Parecer da Comissão de Avaliação

Avaliação de Impacte Ambiental

Central Solar Fotovoltaica THSIS (Projeto de Execução)

Projeto reformulado (artigo 16º, n.º 2 do Diploma AIA)

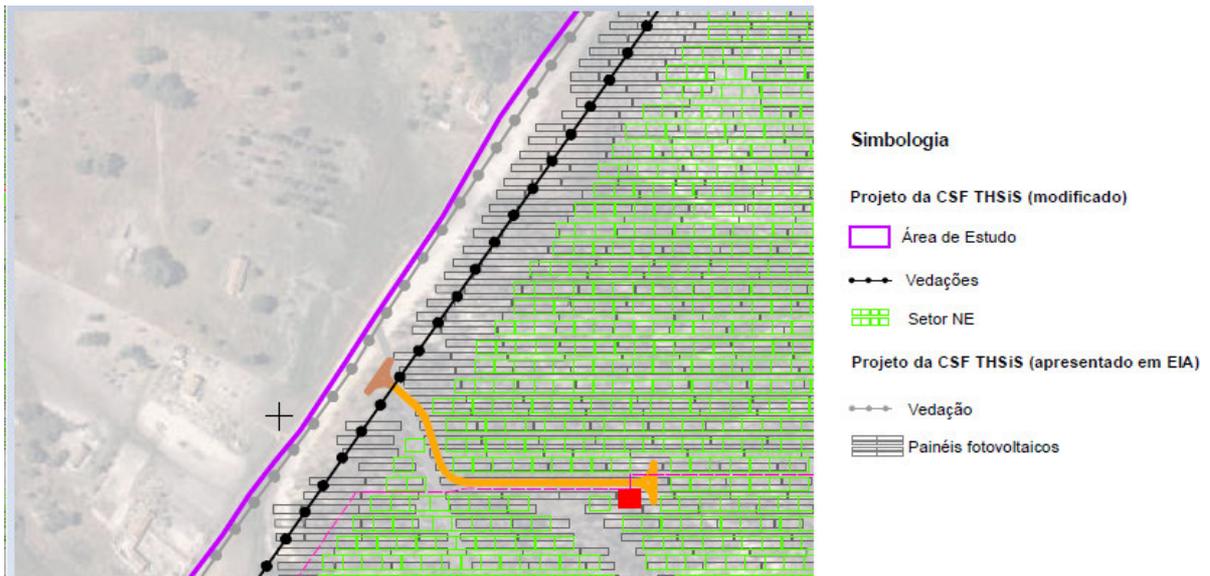
Muito embora a nova implantação preveja o recuo de módulos fotovoltaicos na proximidade das edificações recomendado pela CA, e a implantação de uma cortina arbórea com uma largura de 45 a 100 m junto ao aglomerado urbano de Vale de Água, verifica-se que em alguns casos as distâncias entre os painéis e as habitações isoladas encontram-se a 70 ou 80 m, sendo que as cortinas arbóreas se desenvolverão a distâncias inferiores. Tal é o caso do setor NE, de acordo com a figura seguinte:

Figura 3- Exemplo demonstrativo da correção nas áreas de povoamento

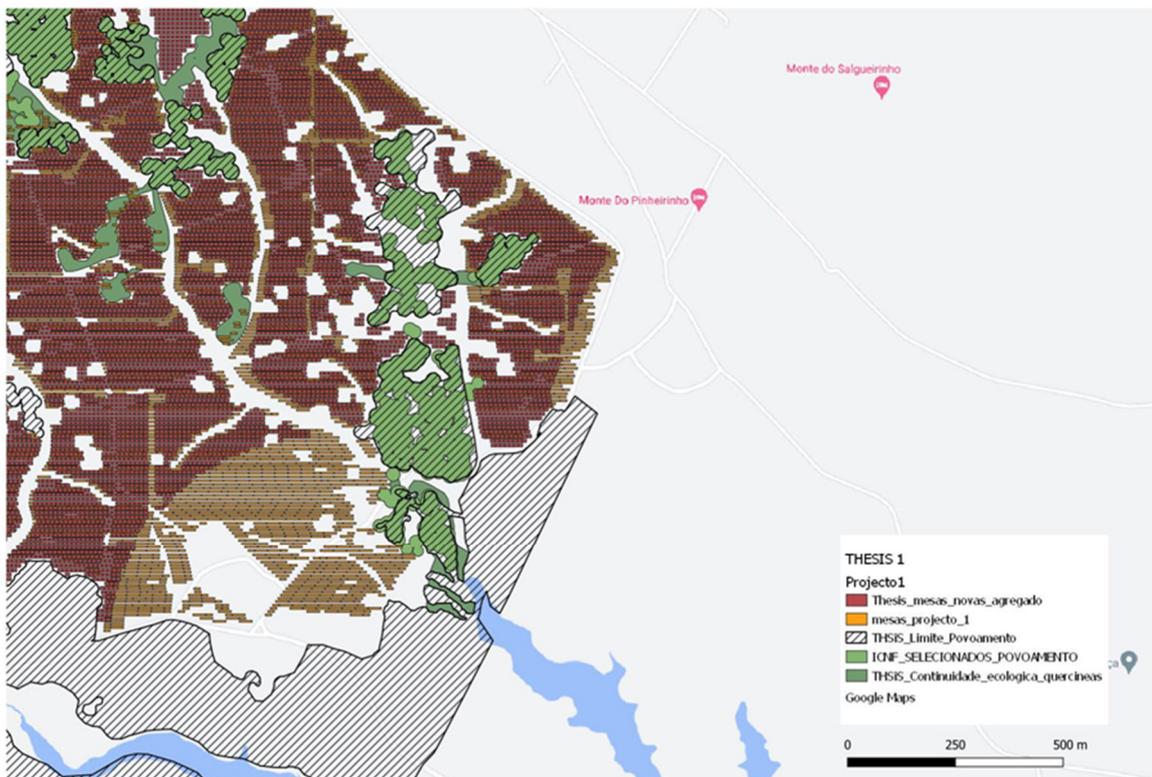
- O cálculo apresentado pelo proponente relativo aos povoamentos de quercíneas, em conjunto com a conectividade ecológica entre as quercíneas encontra-se correto de acordo com o cálculo realizado pelo ICNF.

Figura 4 - Exemplo de mesas que se encontram em sobreposição com o *buffer* de proteção da linha da água.

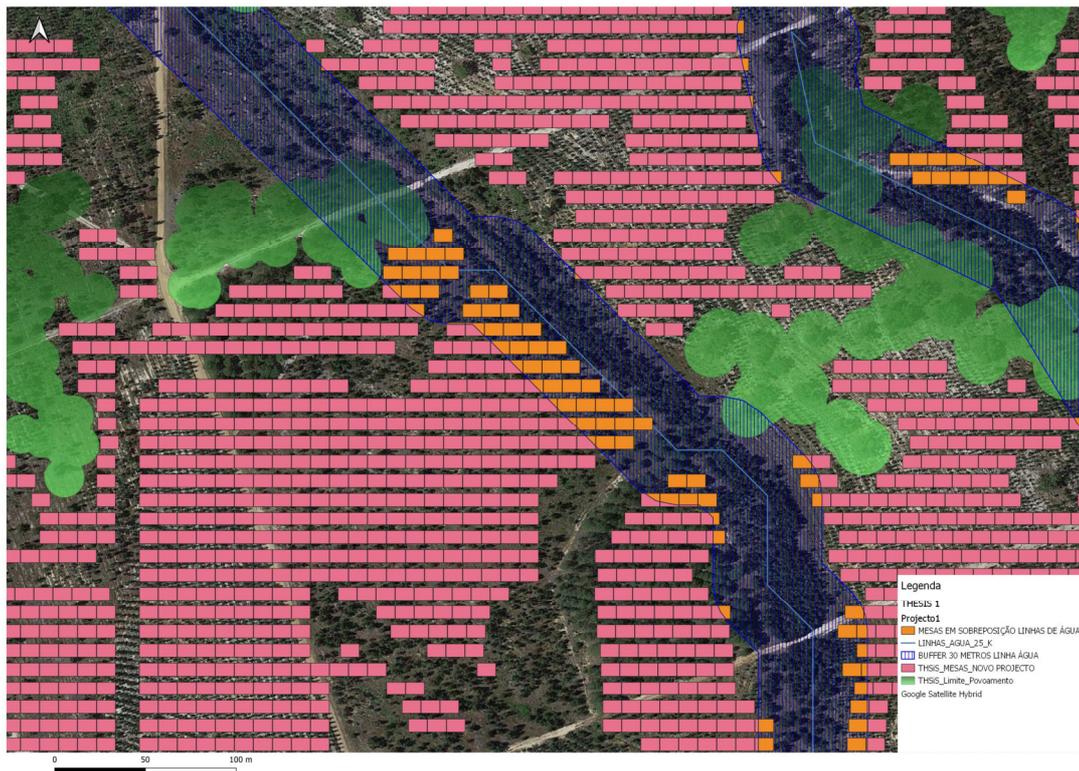
- A área de corredor ecológico, definido por um *buffer* de 30 metros para cada lado da margem da linha de água, revela que, após a análise na cartografia da rede hidrográfica à escala 1: 25 000 das linhas de água (posteriormente corrigida/melhorada, em algumas áreas, por fotointerpretação), existe em algumas áreas a sobreposição entre os painéis e o limite de proteção da linha de água. Desta análise resultou que, pelo menos 2680 mesas poderão estar em sobreposição com as linhas de água (ou com a referida área de proteção associada à linha de água) numa área total de 12,86 ha. A Figura 3 seguinte pretende exemplificar situações onde ocorre tal sobreposição.

Figura 4 – Exemplo de novas áreas a intervencionar no âmbito do projeto reformulado

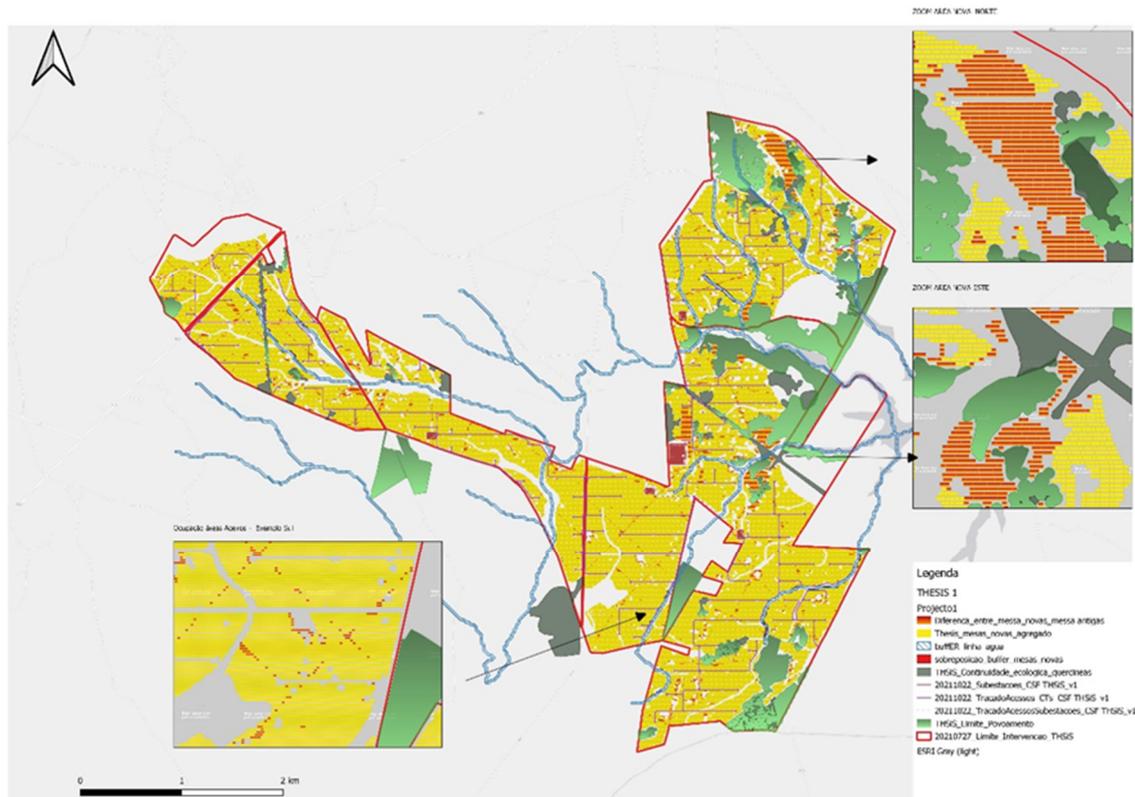
- Existem áreas agora propostas para ocupação com mesas de painéis que não tinham sido anteriormente propostas para esse fim, num total de 5 405 novas mesas, o que corresponde a um acréscimo de área de 38,535 ha. Todavia, há a referir que nesta contabilização estão apenas contadas mesas completas, logo a área a afetar será superior. Há a referir também que, além de estar proposta a ocupação de novas áreas (em mancha) relativamente ao projeto anterior, também foram ocupadas novas áreas lineares, que aparentam ser, de acordo com fotointerpretação, aceiros. Destaca-se a proposta de ocupação de uma nova mancha, na parte norte do projeto, cujo uso do solo atual é pinheiro manso. As restantes novas áreas propostas para ocupação com mesas aparentam afetar áreas cujo uso atual do solo é eucalipto. Acrescenta-se ainda que não é possível concluir, se estarão em causa valores naturais e vegetação arbustiva semelhante aos Habitat 2260 ou Habitat 2150.
